## トレイ型専用測定装置の設置エリアについて（コメント回答）

## 審査会合でのコメントリスト

島根1号炉のタービン建物3階（B区域）にA区域（汚染のおそれのない管理区域）を設定し，トレイ型専用測定装置を設置する方法及びその考え方等について以下のとおり説明する。

第 1 図 トレイ型専用測定装置 設置エリア (案)

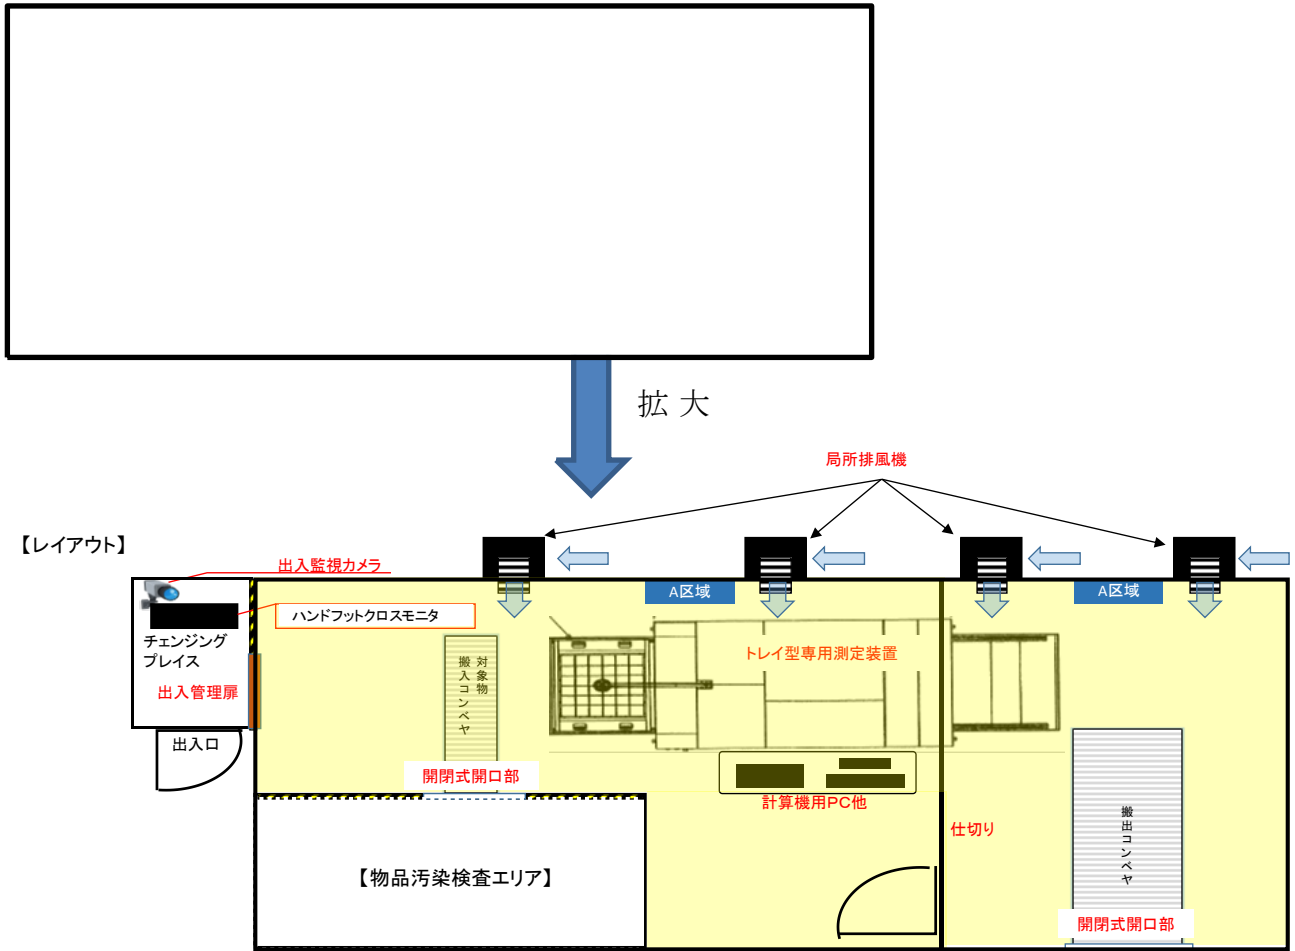
No	年月日	質問・コメント等	説明箇所
8	令和2年6月26日	B区域の中にA区域を設定する方法及び考え方について説明すること。	1～7ページ，1.～2.の全体

No	年月日	質問・コメント等	説明箇所
12	令和2年6月8日	B区域の中にA区域を設定する方法についてパーテーションで区切る程度でB区域の中にA区域を設定できるのか，その考え方を説明すること。	1～7ページ，1.～2.の全体

トレイ型専用測定装置設置エリアの追加的な汚染を防止するための管理として以下を実施する。(第1図参照)

B区域である1号炉タービン建物オペフロエリア(参考1参照)と新たにA区域として設定するトレイ型専用測定装置設置エリアの境界として、ハウス(参考2参照)を設置し適切に区画を行う。

区画内の出入管理扉内側付近等にA区域であることを示す標識を設置する。放射能標識の設置により、放射能濃度確認を担当する部署の者等に区画内がA区域であることの注意を促し、誤って区画内に侵入し区画内が汚染することを防止する。

- ▶ 区画の境界に物品汚染検査エリアと出入管理エリアを設け、汚染サーベイメーター、物品汚染検査装置及びハンドフットクロスモニタ等により、トレイ型専用測定装置設置エリアに持ち込む放射能濃度確認対象物や資材及び立ち入る作業員の汚染検査を実施する。
- ▶ 局所排風機を設置し24時間連続稼働させることで、フィルタ(JIS Z 4812のHEPAフィルタ(捕集効率99.97%以上))を介した清浄な空気を区画内に供給し、エリア内を正圧化する。

るとともに内側（A区域）から外側（B区域）への空気の流れを確保する。

- 開口部は施錠管理できる構造とし、作業完了後は施錠する。
- 定期的な汚染状況の確認を実施する。
